テンショナー 534 0412 10 の組立説明書

メーカー： フォード

型式： Galaxy、Mondeo IV、
S-Max

部品番号： 534 0412 10

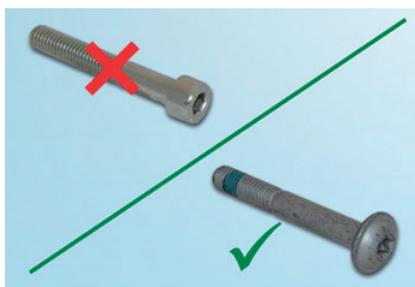
上記の自動車では、出荷時に 2 つの異なるバージョンの補助ドライブ用テンショナーが取り付けられています。

バージョン 1 (画像 1) は、クランクシャフト振動ダンパーとの組み合わせでのみ使用できます。

バージョン 2 (画像 2) は、クランクシャフト振動ダンパーが搭載された自動車と、高剛性クランクシャフトプーリーが搭載された自動車の両方に取り付けることが可能です。

よって、シェフラーオートモーティブアフターマーケット部門では、バージョン 2 のテンショナーのみ提供しています。
